# Maridalsveien 205

# Brannteknisk kontroll

Rapport nr.: RIBr01		Oppdrag nr.: 343703		Dato: 19.04.13	
Kunde:					
<b>Maridalsveien 205</b>					
<b>Oppdragsinformasjon:</b> Sweco Norge AS avdeling Brann & Sikkerhet (Sweco) er kontaktet for å bistå med kontroll av personsikkerheten ved Maridalsveien 205.					
<b>Rev.</b>	<b>Dato</b>	<b>Revisjonen gjelder</b>			<b>Sign.</b>
Utarbeidet av: Taran Nygard Egeli				Sign.: <i>Taran N. Egeli</i>	
Kontrollert av: Guro Arianson				Sign.: <i>Guro Arianson</i>

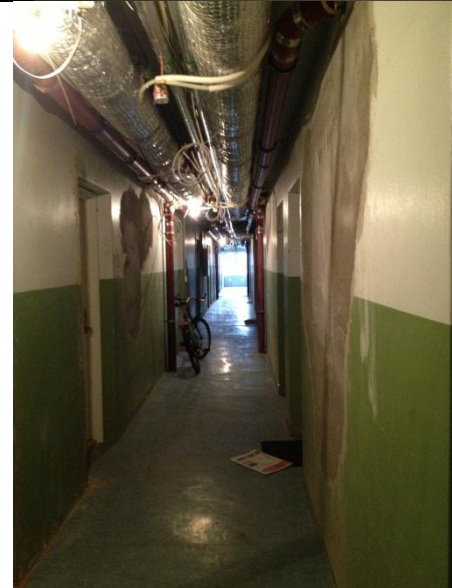
Bildet viser opplegg for røykdetektor i korridor. Røykdetektorer er ikke installert, gjelder fellesarealer underetasje og 1.-5. etasje. Det er installert røykdetektorer i fellesarealer 6. etasje, det er dog usikkert om disse er koblet til brannalarmanlegget og om de er operative.

Dette kan medføre at brann og røyk ikke detekteres i bygningens fellesarealer.
